Protokollauszug

aus der
40. öffentliche Sitzung des Ortsbeirates Fahrland
vom 22.03.2023

Top 3 Informationen zum Umbau der Ketziner Straße

Umgestaltung Ketziner Straße in Fahrlang
 im Bereich Knoten Ketziner Straße / Marquardter Straße

Landeshauptstadt Potsdam
 Straße: Ketziner Straße
 Abschnitt: Knotenpunkt Ketziner Straße Marquardter Straße
 Lageplan
 PROJ-Nr.: 18002832
 Maßstab: 1 : 250
 Unterlage / Blatt-Nr.: 2 / 1

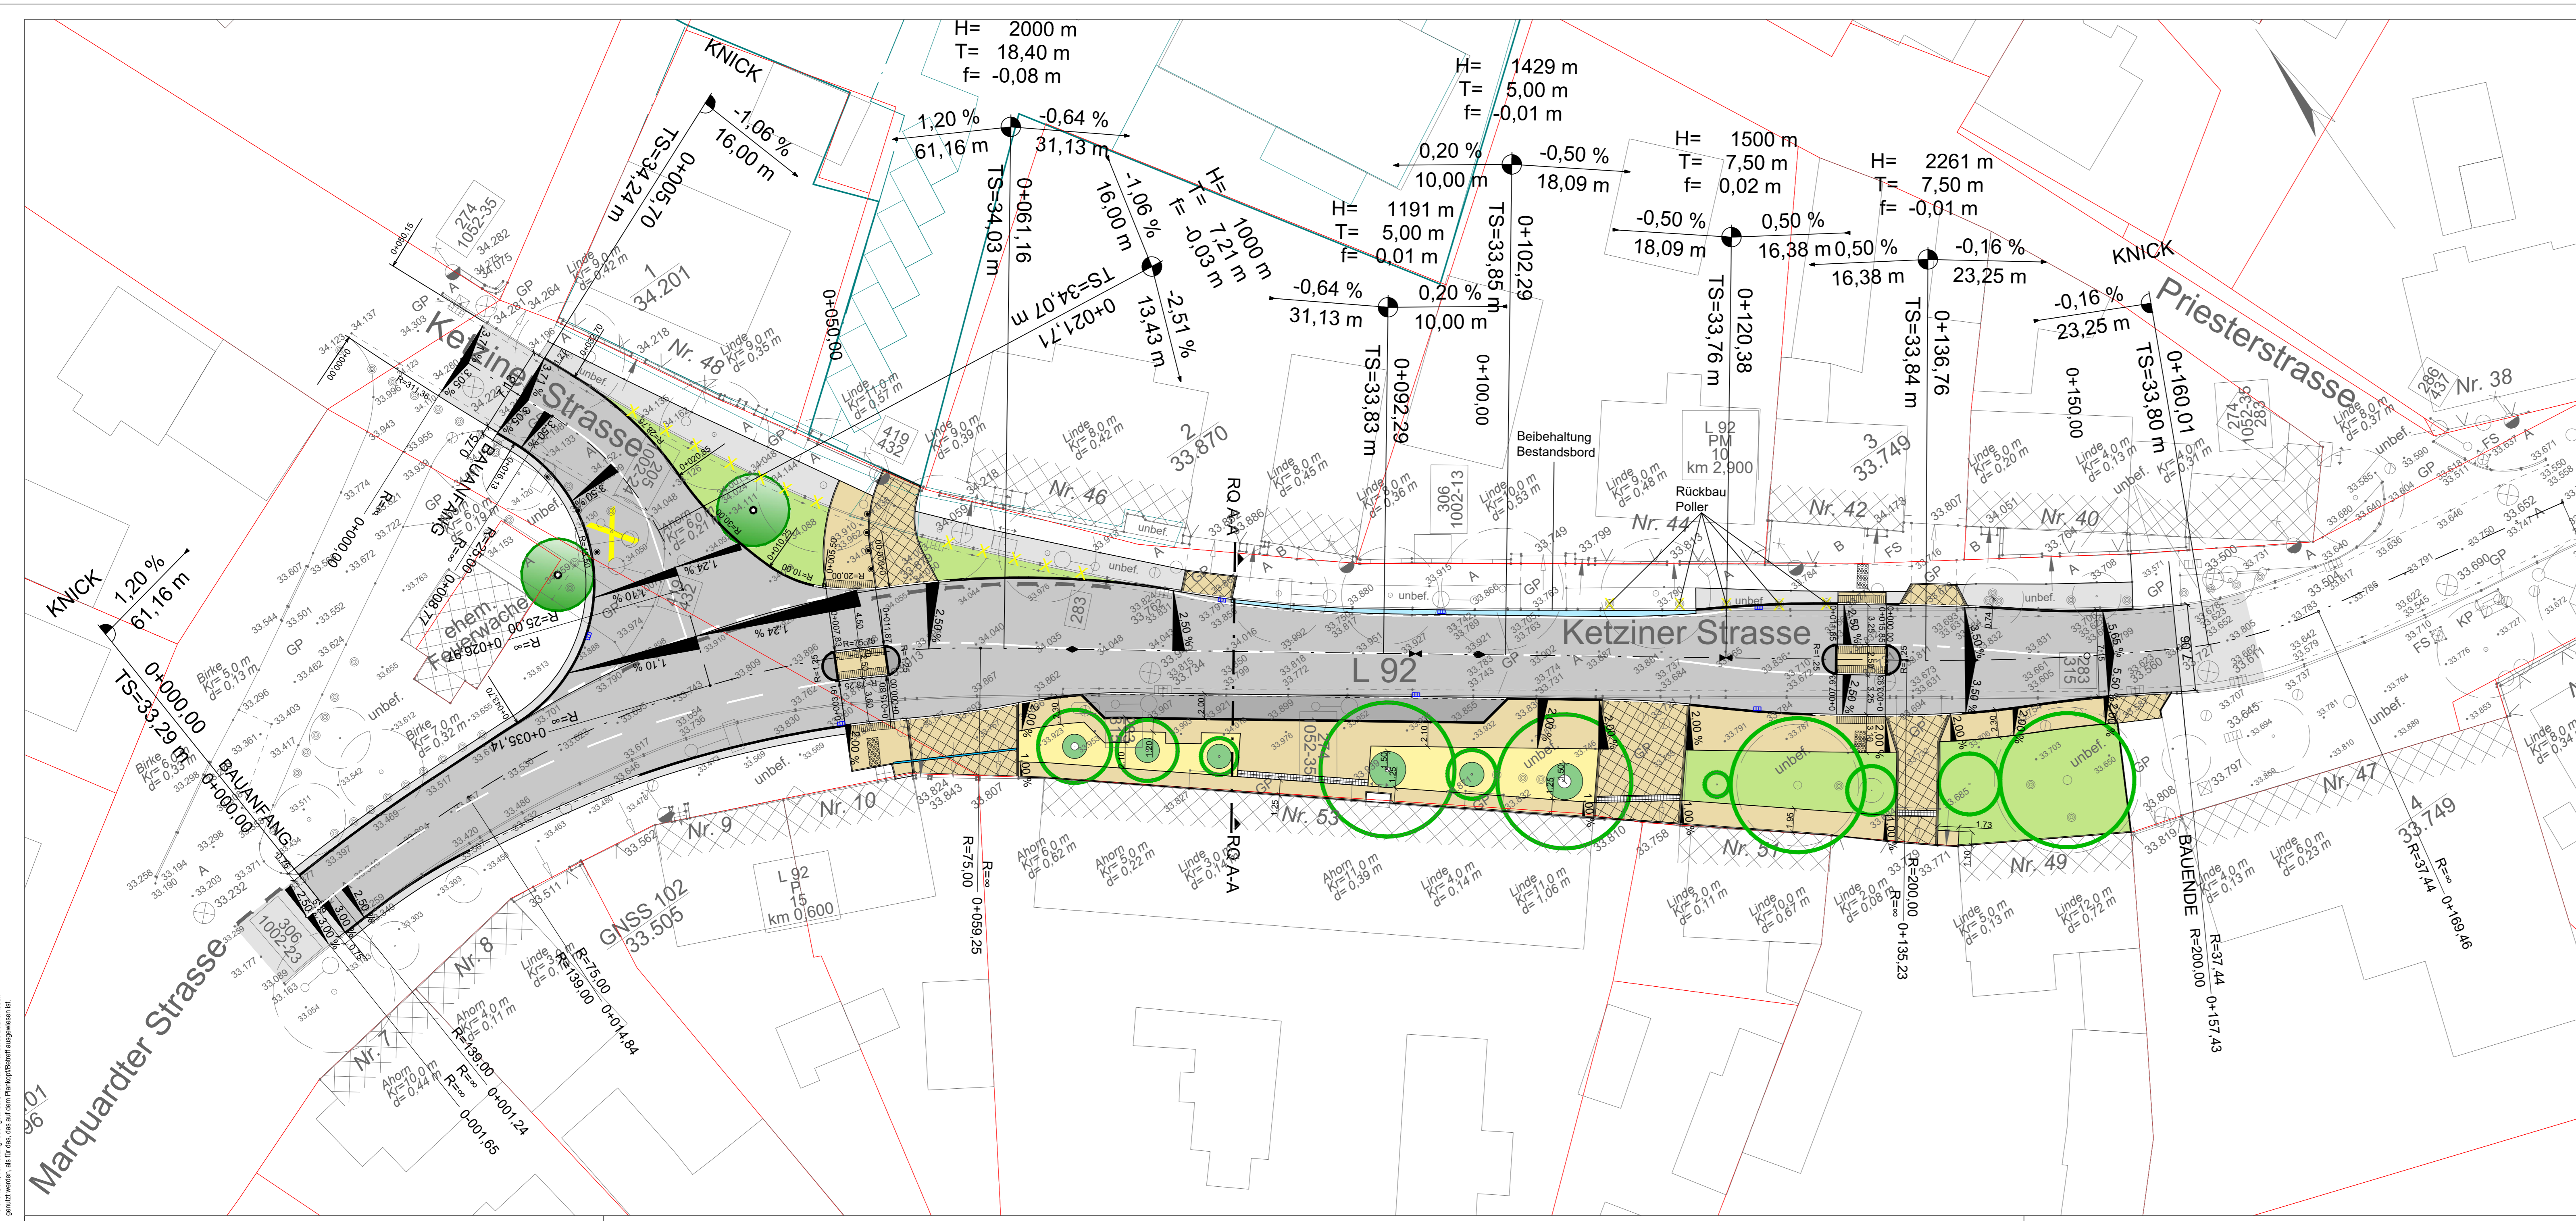
- Die geplante Bauzeit von ca. 14 Wochen und die damit im Zusammenhang stehende, geplante Vollsperrung.
- die geplanten Umleitungsstrecken,
- geplante Parkmöglichkeiten auf der Straße,
- evt. Schaffung von Fahrradstellplätzen,
- evt. Aufstellung von Stadtmöbeln,
- Verpflichtung des Baubetriebes, über den Bauverlauf zu informieren.
